改善箇所説明図

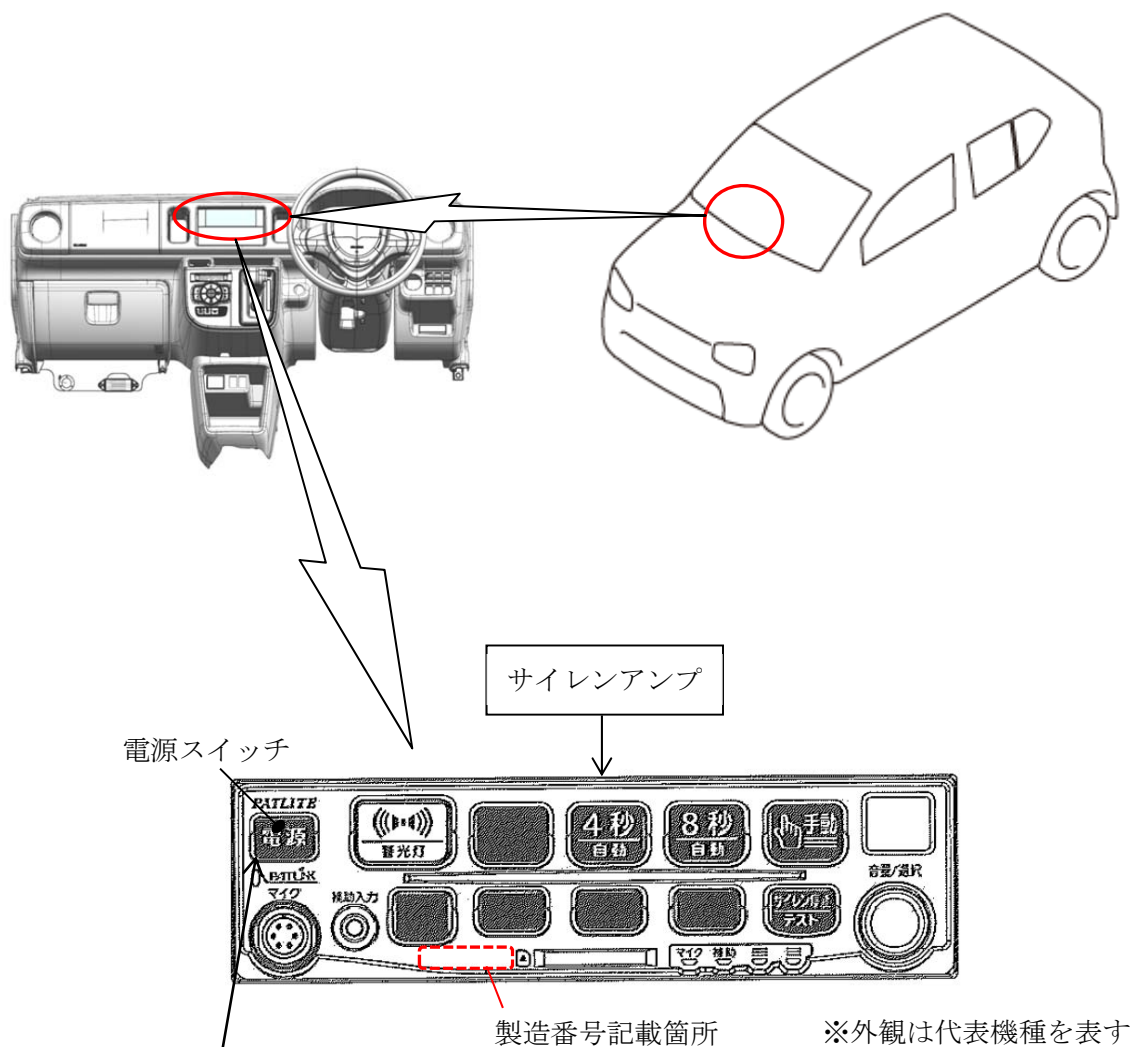
緊急自動車のサイレンアンプの電源スイッチの構造が不適切なため、電源スイッチ操作時に、当該スイッチが押し込まれた状態から戻らないものがある。そのため、サイレンアンプが作動せず、警光灯の点灯及びサイレンの吹鳴ができなくなるおそれがある。

全車両、サイレンアンプの製造番号を確認し、該当製品が装着されている場合は、サイレンアンプを対策品に交換する。
